コマンドスイッチ
AR30B,AR30GPR(超大型、ピンロック形)構造変更のお知らせ

添付資料 変更内容一覧表 AR30(超大形、ピンロック形)構造の変更

Innovating Energy Technology
Rep No.B21060 添付資料 2/2
2022年 1月 12日
富士電機機器制御株式会社
事業統括部

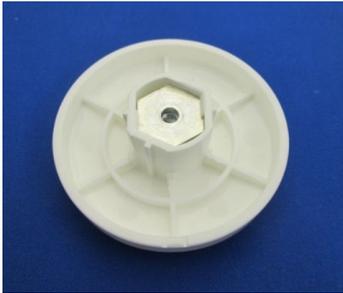
形式	変更箇所	現行品 (写真:代表品目B2R, GPR)	変更品 (写真:代表品目B2R, GPR)
AR30BOR	寸法 パネル裏面の奥行寸法	48.3mm (接点1段積の場合)	42.5mm (接点1段積の場合)
	外観	フレーム:金属製 ナット(B0):金属製・メッキ色 ガートリング(B1,B2,B3):金属製・黒色	フレーム:樹脂製・黒色 ナット(B0):樹脂製・黒色 ガートリング(B1,B2,B3) 変更なし
	製品質量(代表品目:1接点品)	B0:約124g B1:約241g B2:約291g B3:約279g	B0:約71g B1:約188g B2:約238g B3:約226g
	その他 接点部保護カバー付 (特殊品適用拡大)	-	形式末尾に「Z8」で対応
AR30GPR	寸法 パネル表面の突出寸法 パネル裏面の奥行寸法	23.6mm 27.3mm (接点1段積の場合)	24.5mm 21.5mm (接点1段積の場合)
	外観	フレーム:金属製 ナット:金属製・メッキ色 鎖の長さ:110mm	フレーム:樹脂製・黒色 ナット:樹脂製・黒色 鎖の長さ:50mm
	製品質量(代表1接点)	約116g	約58g
	その他 接点部保護カバー付 (特殊品適用拡大)	-	形式末尾に「Z8」で対応
